Ontwerpbesluit
van Gedeputeerde Staten van Limburg

Omgevingsvergunning

Op & Overslag Ysselsteyn B.V. te Ysselsteyn
(gemeente Venray)

Zaaknummer: 2019-203828

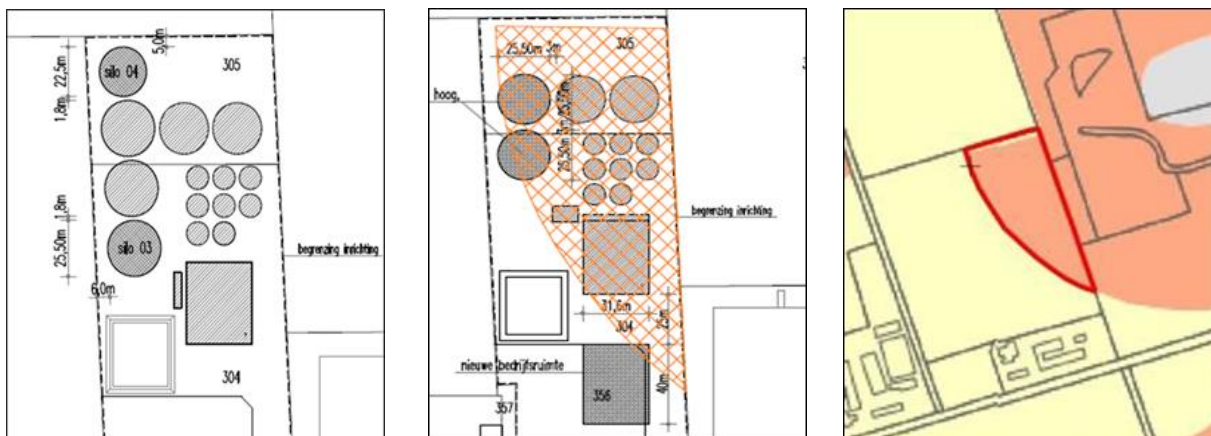
“Wat betreft het aspect archeologie kan ik zeggen dat het onderzoeksrapport van Econsultancy uit 2017 inderdaad ook voor deze aanvraag kan worden gebruikt.

Van beide nieuwe silo's is alleen silo 3 (afbeelding links) deels buiten het gebied gelegen dat in 2017 door middel van boringen is onderzocht (kruisarcering op afbeelding midden).

Op basis van de resultaten heb ik destijds geconstateerd dat het gehele onderzoeksgebied archeologisch kan worden vrijgegeven en de archeologische dubbelbestemming komt te vervallen.

Alléén het onderzoeksgebied had op de gemeentelijke archeologische beleidskaart (ABK) een archeologische verwachtingswaarde (oranje-bruin op afbeelding rechts). Het noordelijk, westelijk en zuidelijk aangrenzende gebied heeft een lage of geen verwachting (geel op afbeelding rechts). Om die reden is ten westen van het onderzoeksgebied, waar silo 3 deels is gepland, per definitie geen archeologisch onderzoek nodig.”
